ZMĚNOVÝ LIST č. 55

Stavba:	„Rekonstrukce bytového domu Dejvická 184/4“			
Předmět:	„Narovnání počtu zařizovacích předmětů“			
Vydal:	KONSIT a.s.			
Odesláno / předáno – komu				
Odesláno / předáno	poštou	faxem	osobně	Datum:
Přílohy / počet listů	Příloha č.1 – Výkaz položek (1 strana A4)

ZMĚNOVÝ LIST č. 75

Stavba:	„Rekonstrukce bytového domu Dejvická 184/4“			
Předmět:	„Narovnění zatřídění ocel.nosníků a rámu“			
Vydal:	KONSIT a.s.			
Odesláno / předáno – komu				
Odesláno / předáno	poštou	faxem	osobně	Datum:
Přílohy / počet listů	Příloha č.1 – Výkaz položek (3 strany A4) Příloha č.2 – půdorysy se zakreslením (5 stran A4)

5. NP

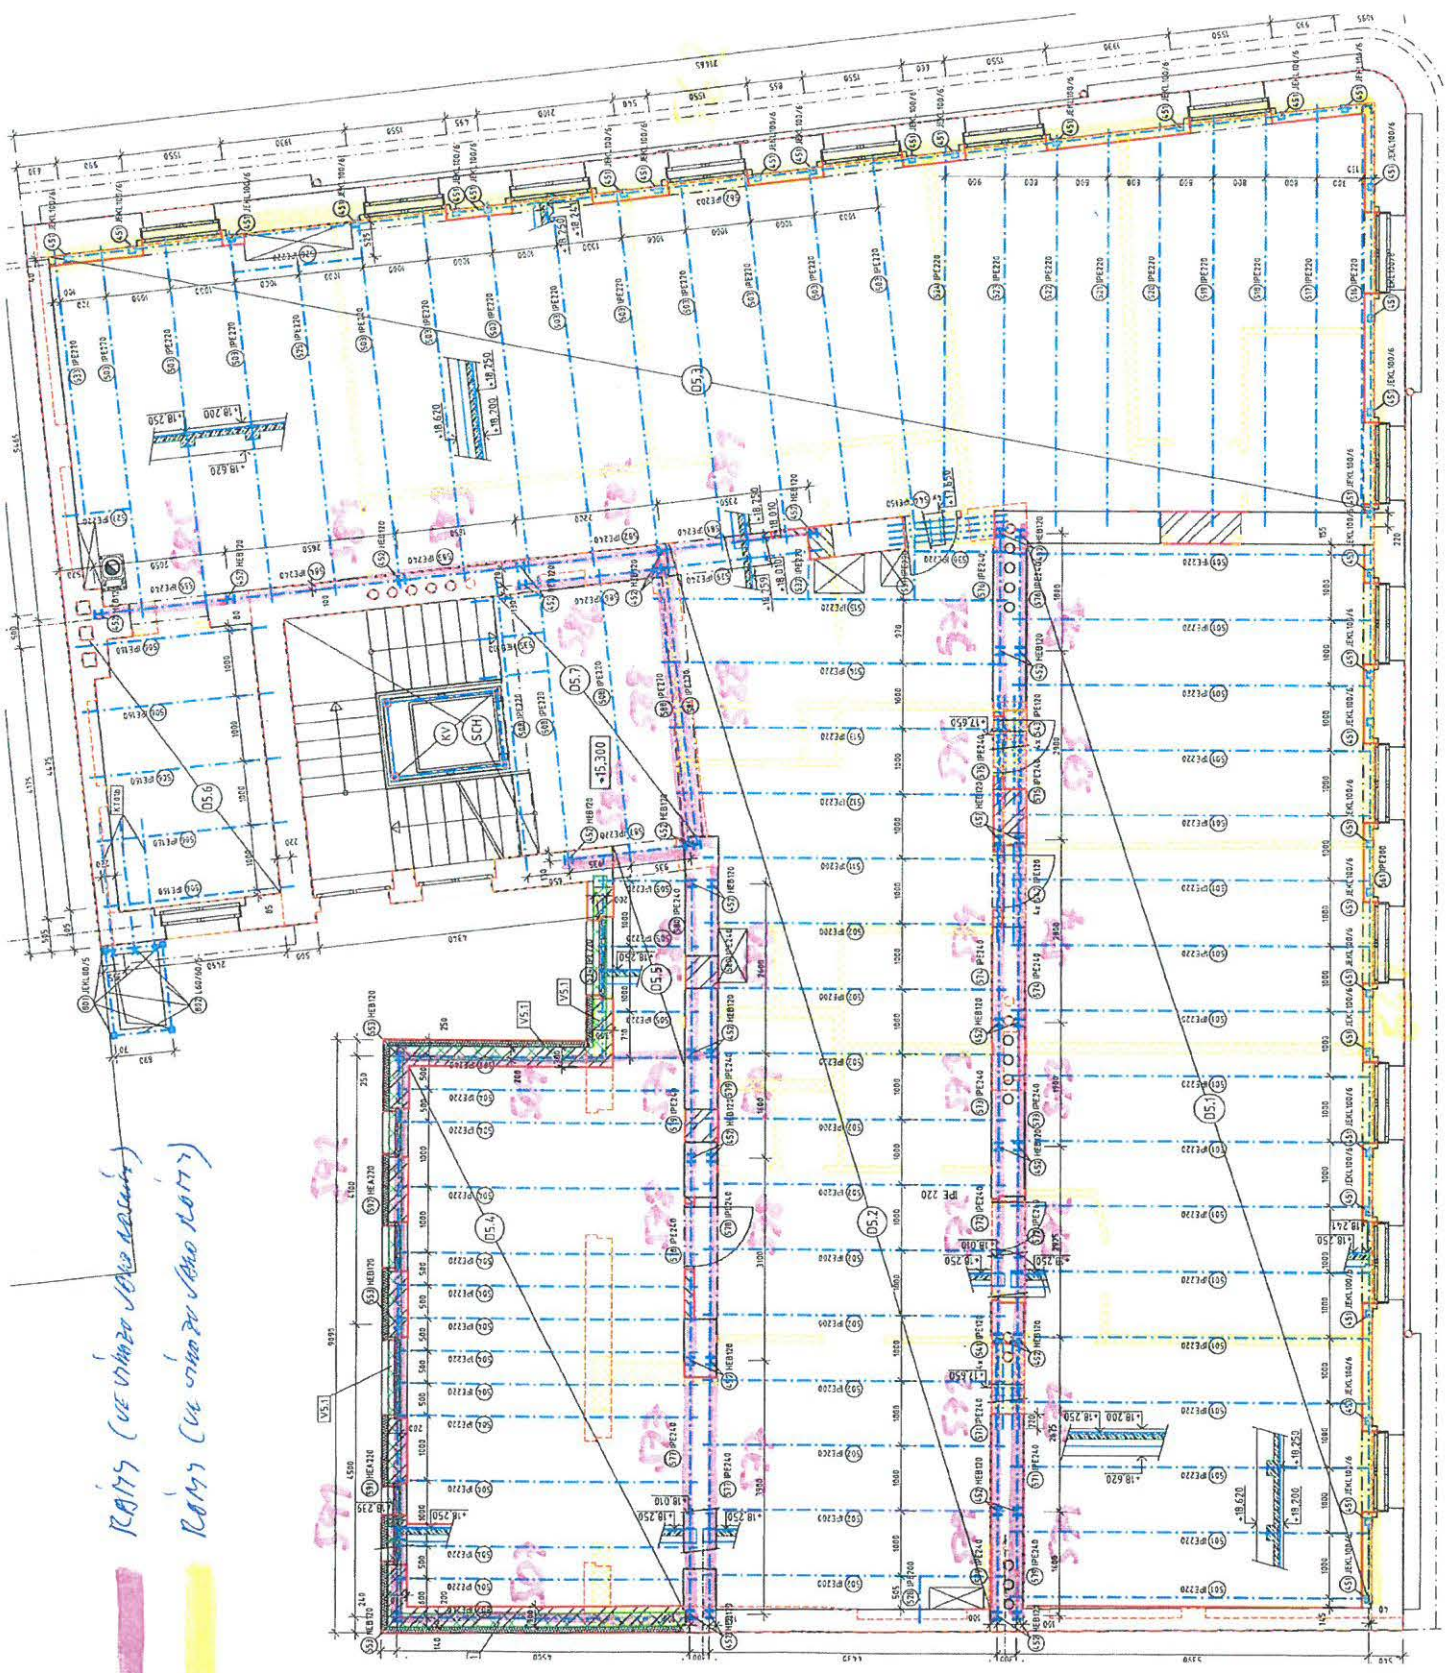
Na základě požadavku statika jsou vyznačené původně navrhované nosníky prováděny jako rámy (rámová konstrukce sloupek-příčle) Vodorovné prvky dočasně podchyceny a přivařeny k ocelovým sloupům, které jsou také součástí rámu.

Změna zatřídění ocelových vodorovných prvků – původně nosníky, ale jedná se o ocelové rámy – odpočet nosníků a přípočet ocelových rámu.

SCHEMA PODCHYCENÍ ZÁKLADŮ - ČÍSLOVÁNÍ PILÍŘŮ

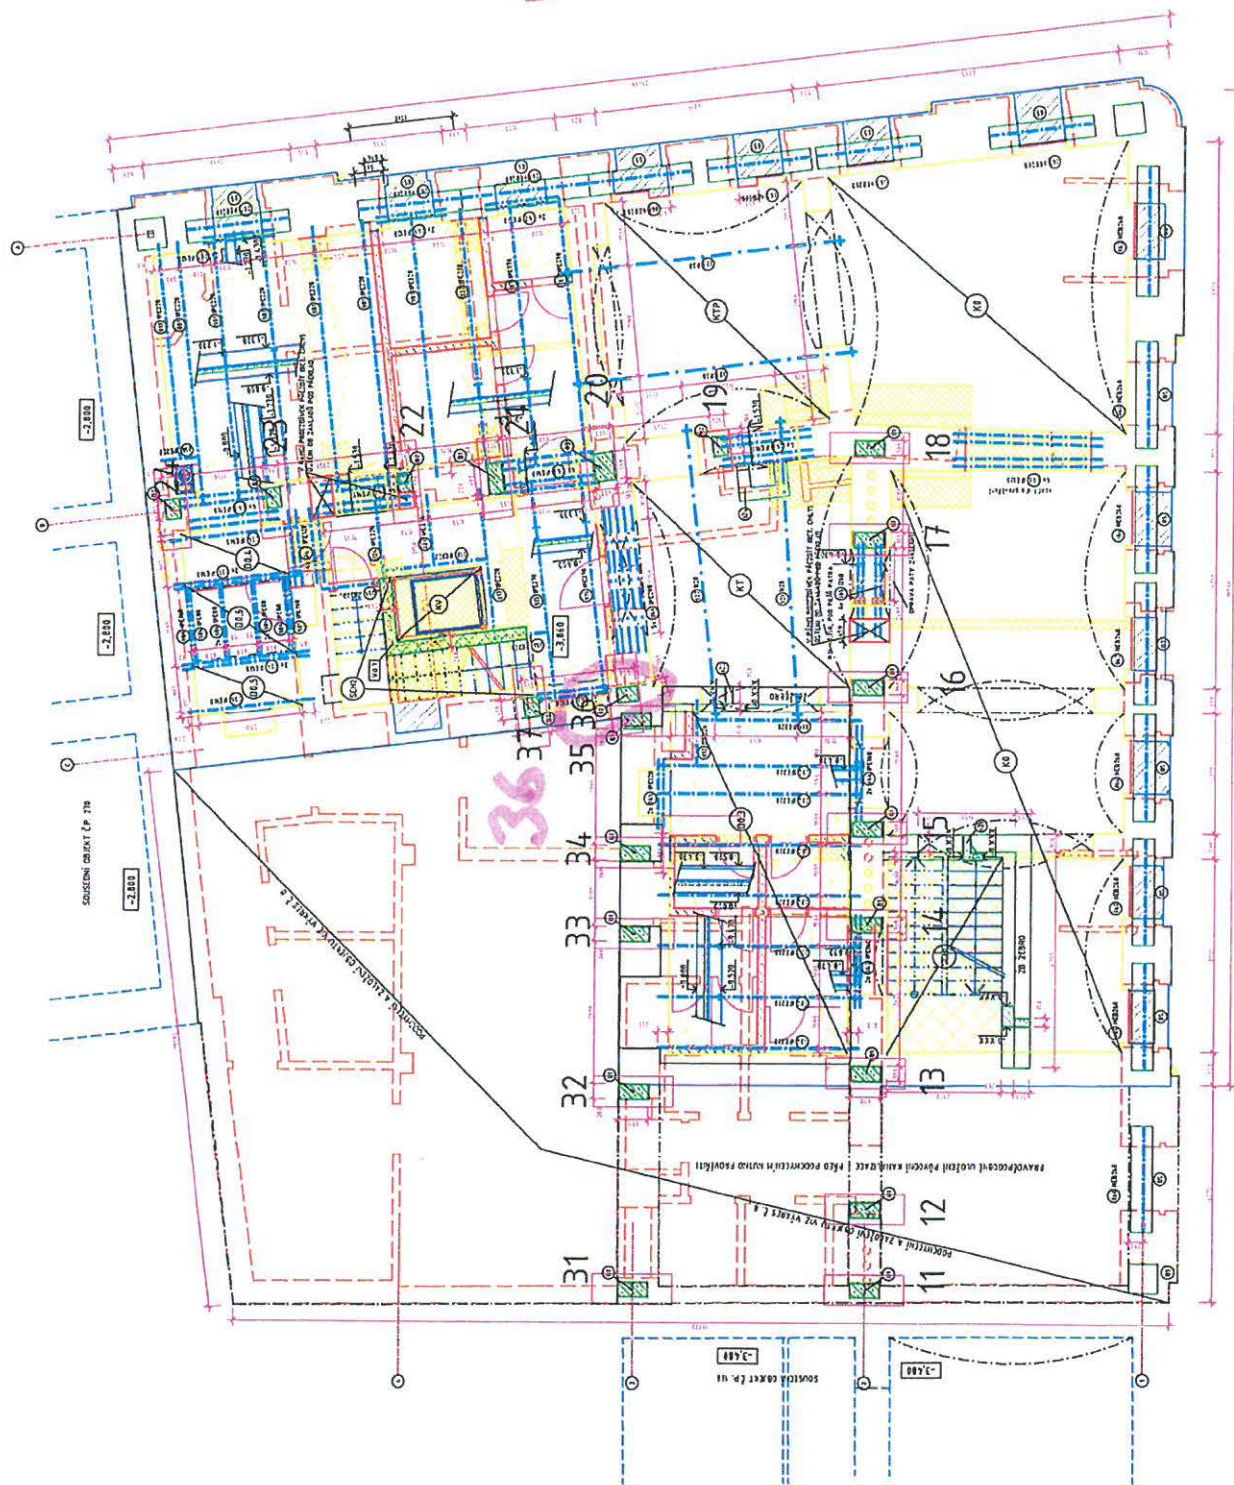
Úprava rozsahu prací na základě provedené skutečnosti pro ŽB sloup (sloup 36) - vybourání zdiva (větší rozsah z důvodu dodržení požadovaných minimálních rozměrů ŽB sloupů a z důvodu manipulačního prostoru), vybourání základů, výkop pro patky, zazdívka kolem ŽB sloupů. Dle požadavku statika budou navíc před betonáží osazeny do bednění ocelové plotny pro budoucí napojení ocelové konstrukce. Dle požadavku statika budou ŽB patky provedeny o 385 mm výše než v PD.

Vybourání větších rýh ve zdivu smíšeném pro zhotovení ŽB sloupu 36 a s tím související větší betonové sloupy a rozsah zazdívek. Statická zajištění okolních konstrukcí pro vybourání rýh pro sloupy. Dodávka a montáž ocelových ploten.

SCHÉMA PODCHYCNÍ ZÁKLADŮ – ČÍSLOVÁNÍ PILÍŘŮ

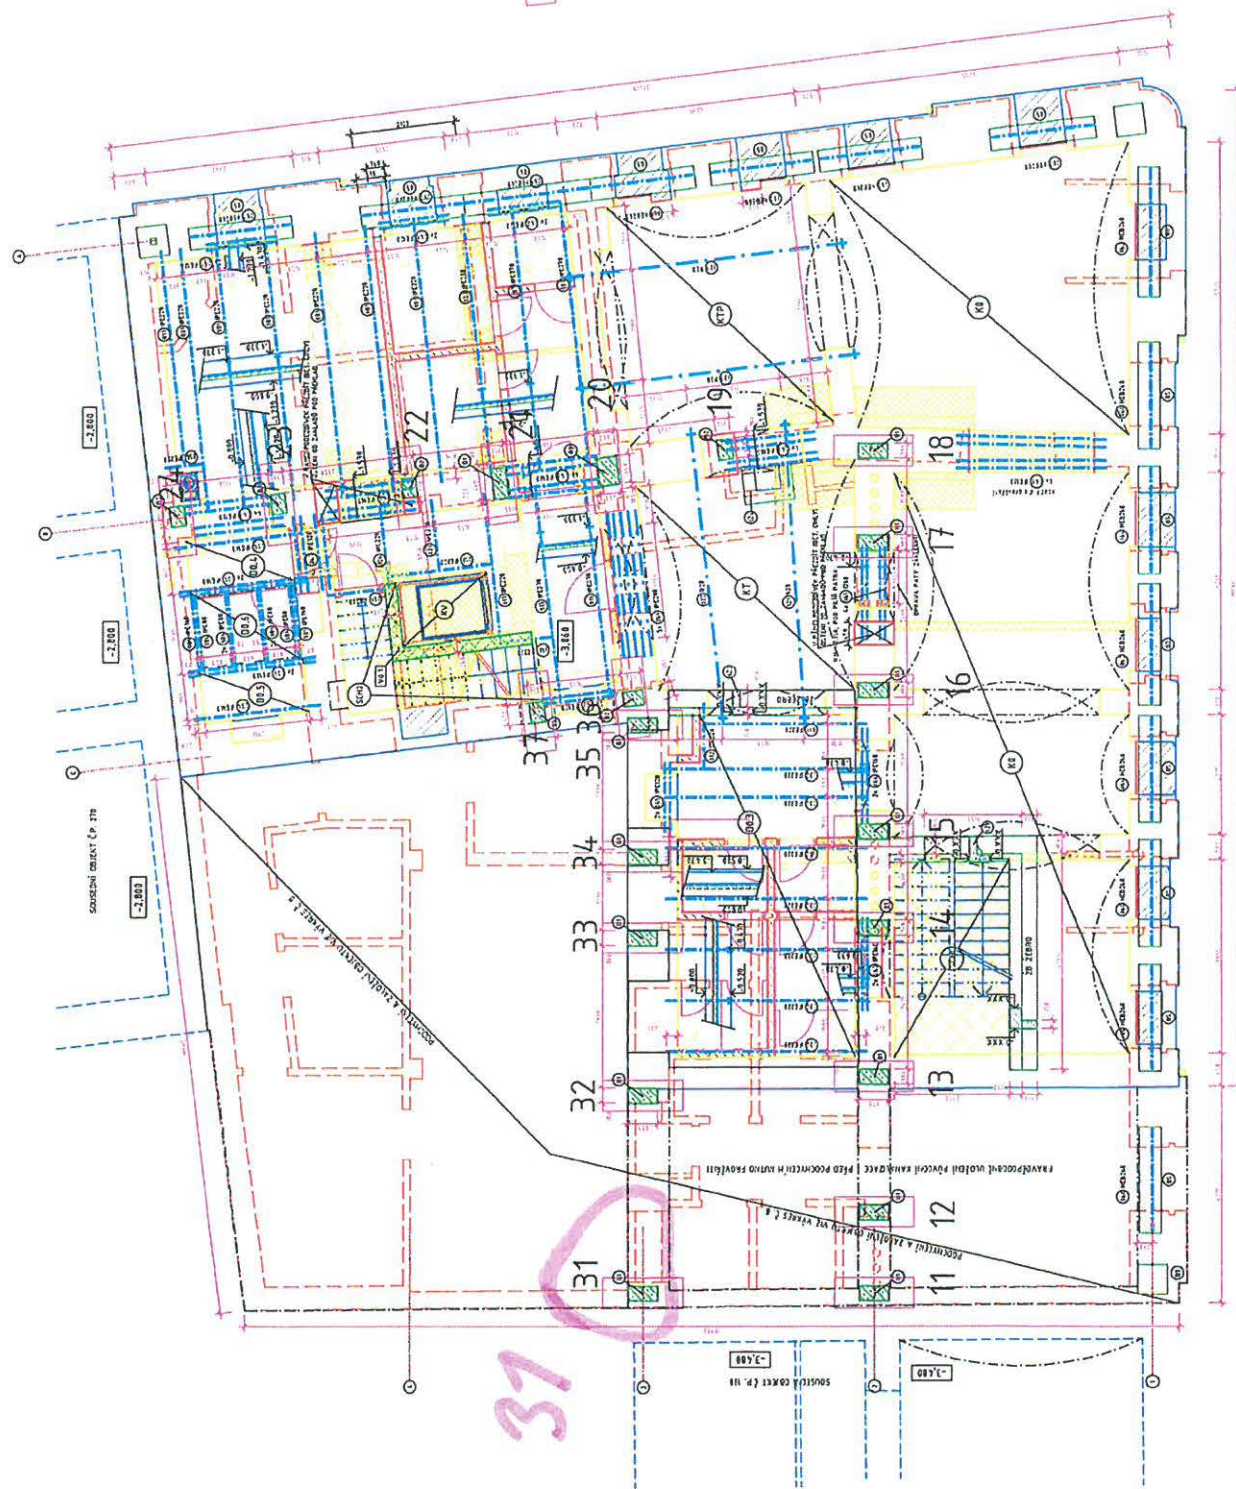
Úprava rozsahu prací na základě provedené skutečnosti pro ŽB sloup 31 - vybourání zdiva (větší rozsah z důvodu dodržení požadovaných minimálních rozměrů ŽB sloupů a z důvodu manipulačního prostoru), vybourání základů, výkop pro patky, zazdívka kolem ŽB sloupů. Dle požadavku statika budou navíc před betonáží osazeny do bednění ocelové plotny pro budoucí napojení ocelové konstrukce. Dle požadavku statika jsou upraveny základové konstrukce a dojde ke změně zazdění přilehlého stávajícího otvoru.

Vybourání větších rýh ve zdivu smíšeném pro zhotovení ŽB sloup 31 a s tím související větší betonové sloupy a rozsah zazdívek. Statická zajištění okolních konstrukcí pro vybourání rýhy pro sloup vč. provizorní zazdívky. Dodávka a montáž ocelových ploten. Zhotovení zesilujícího základového pasu. Změna původní zazdívky a SDK stěny na zazdívku z plných cihel tl. 30 cm.

ROVNĚŽNĚ ZAKLADŮ
Rovněžné zakladové desky ve dvoum číslu

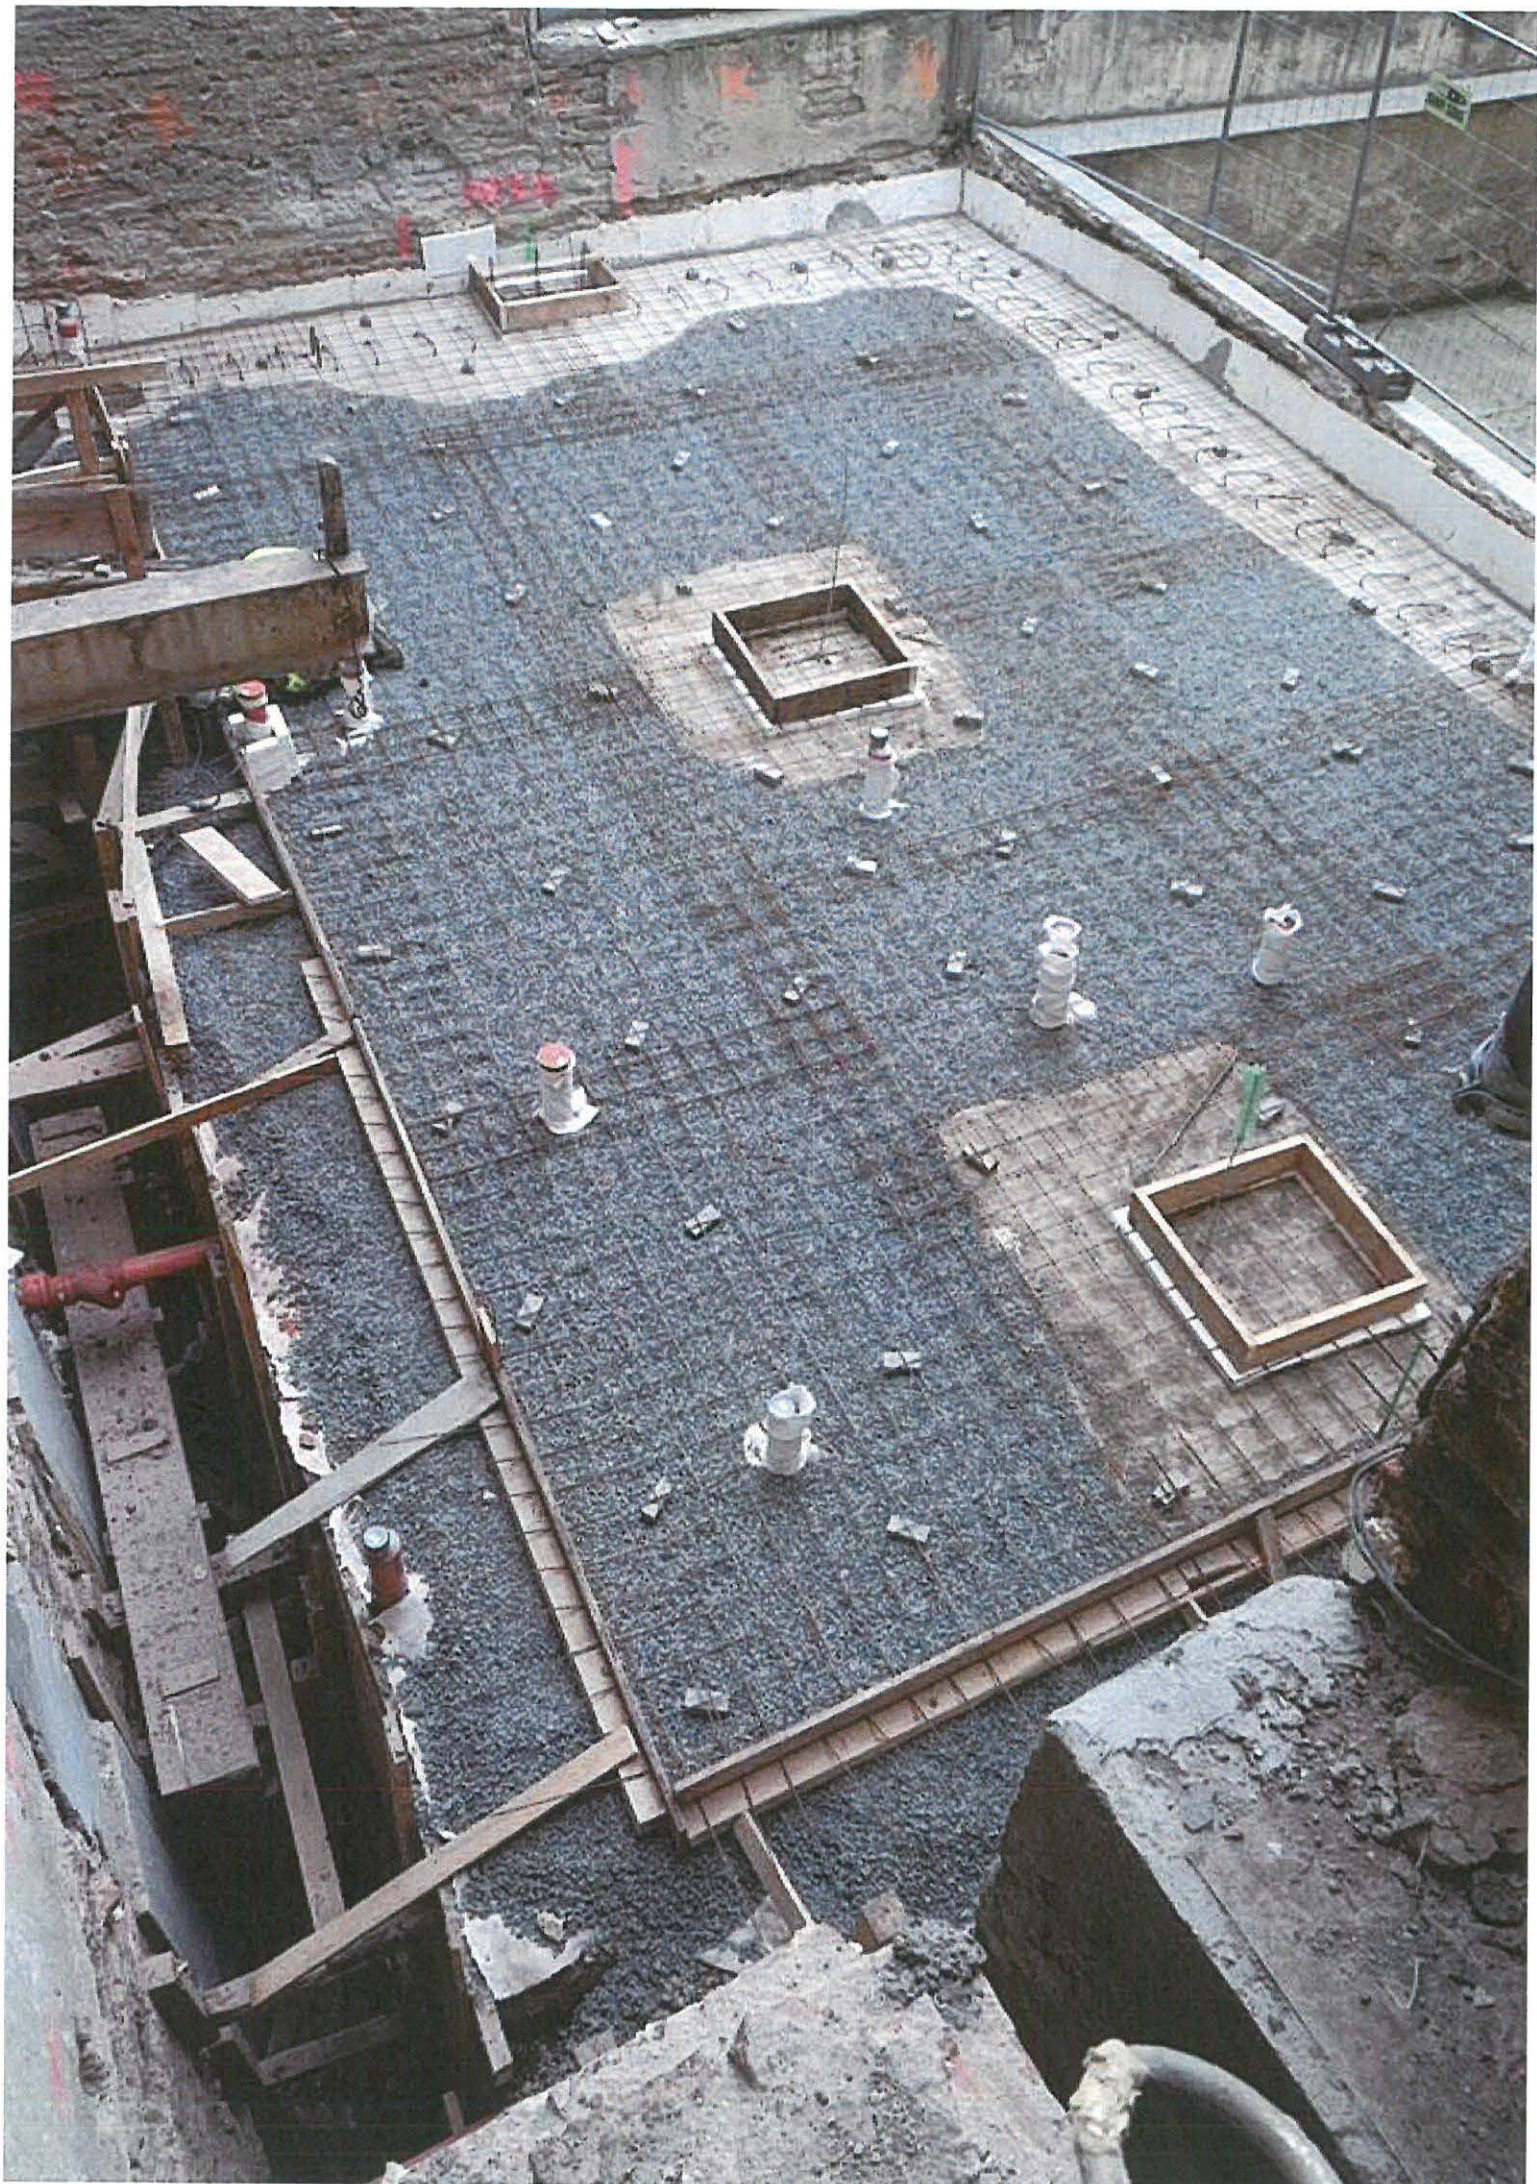
Z důvodu pozastavení prací investorem v prostoru kolem objektu (rýha pro možné izolování spodní stavby), je nutné vybetonovat základovou desku ve dvoře na etapy. Lze betonovat 1.etapu viz. přiložené schema rozdělení na etapy a následně, po uvolnění prací, se dobetonuje zbytek, který nebylo možné z důvodu pozastavení prací provést najednou s 1.etapou.

Vybednění hranice základové desky (výška 20cm), navrtání bednění a přídavná výztuž 6 mm po 150 mm délky 1,0 m.
